一般県道田沼唐沢山公園線
(都市計画道路3・5・303号唐沢公園線)

道路詳細設計・都市計画変更説明会

(2) 足利佐野都市計画道路3・5・303号唐沢公園線に 関する都市計画変更について

< 拡大1 >

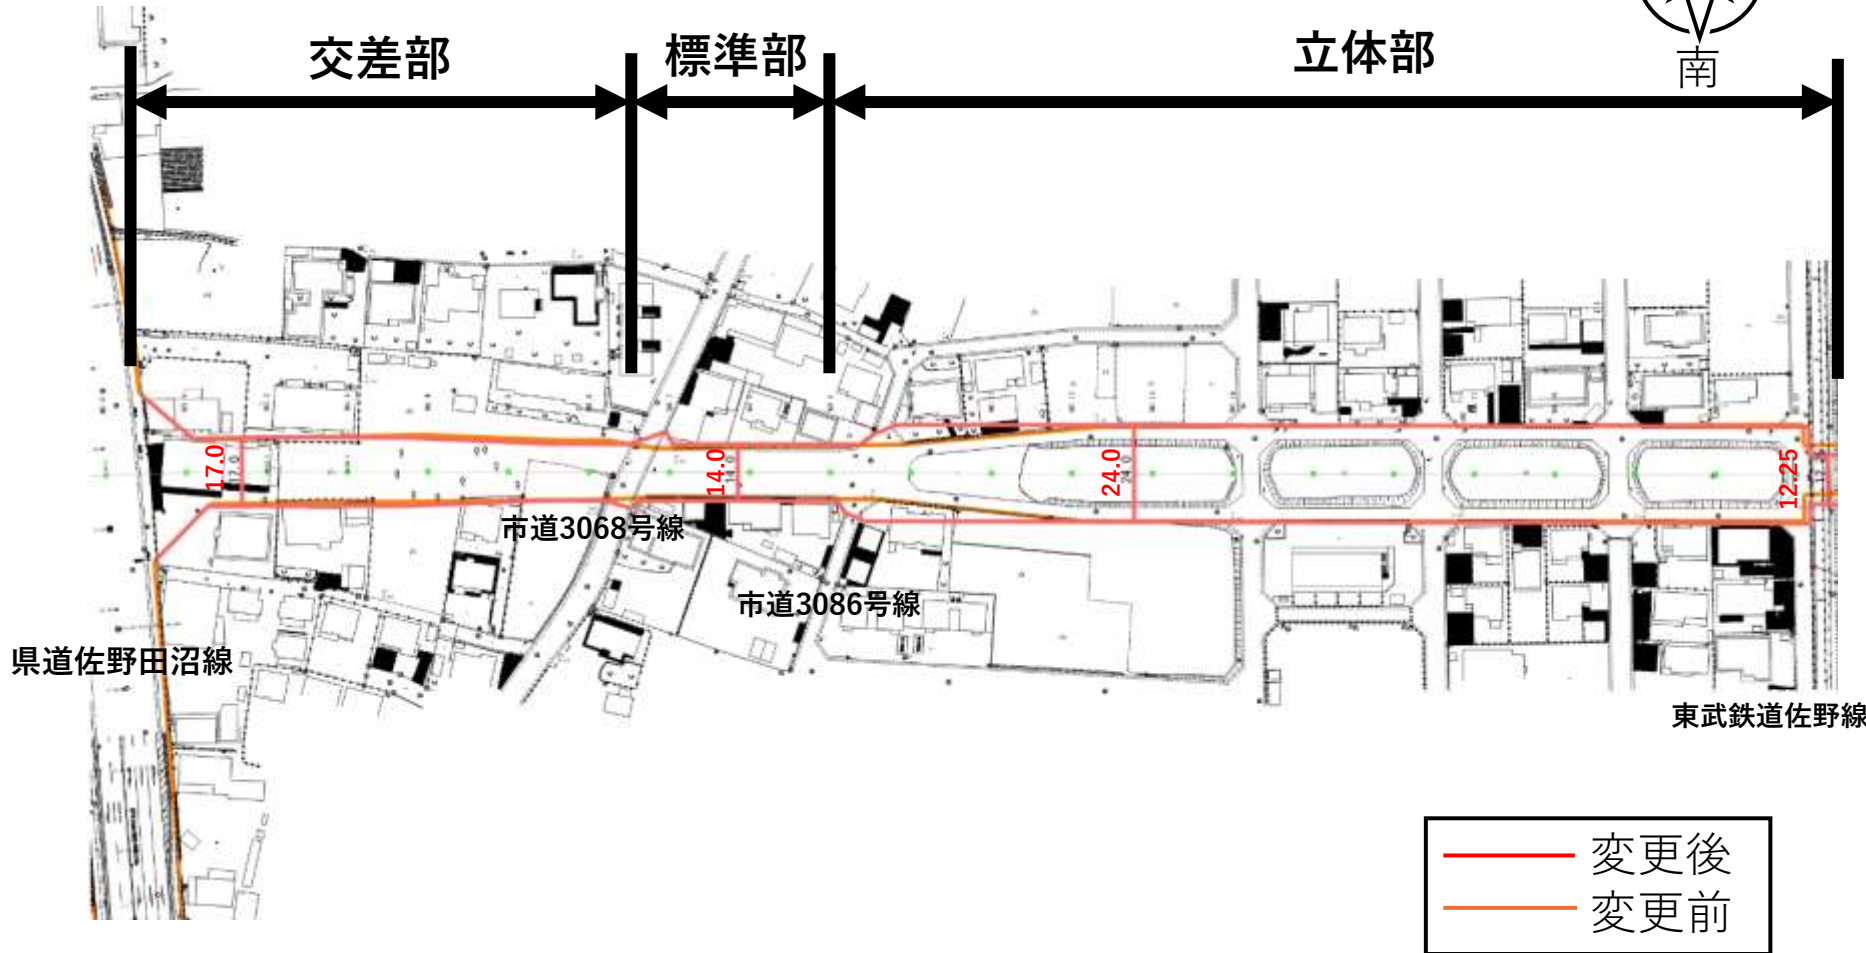
標準幅員を12mから14mに、交差点幅員を16mから17mに変更。
立体部幅員は変更なしであるが、市道との交差点形状を変更。

<拡大2>

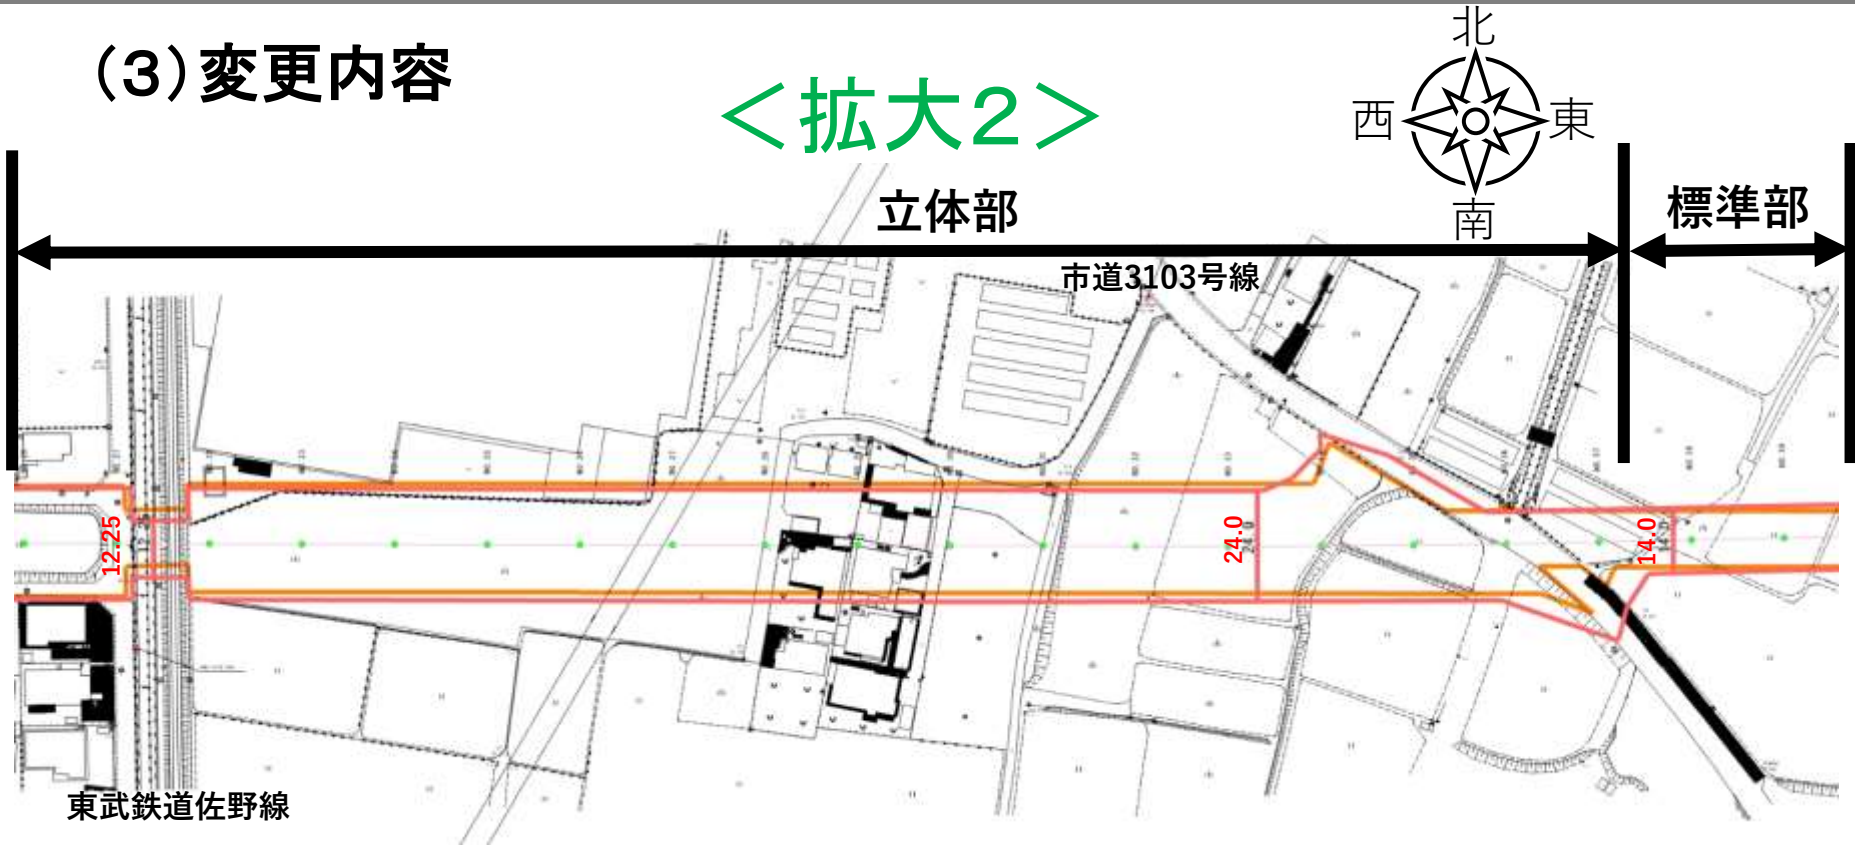
標準幅員を12mから14mに変更。立体部幅員は変更なしであるが、東武佐野線及び市道との交差形状と都市計画の範囲を変更。
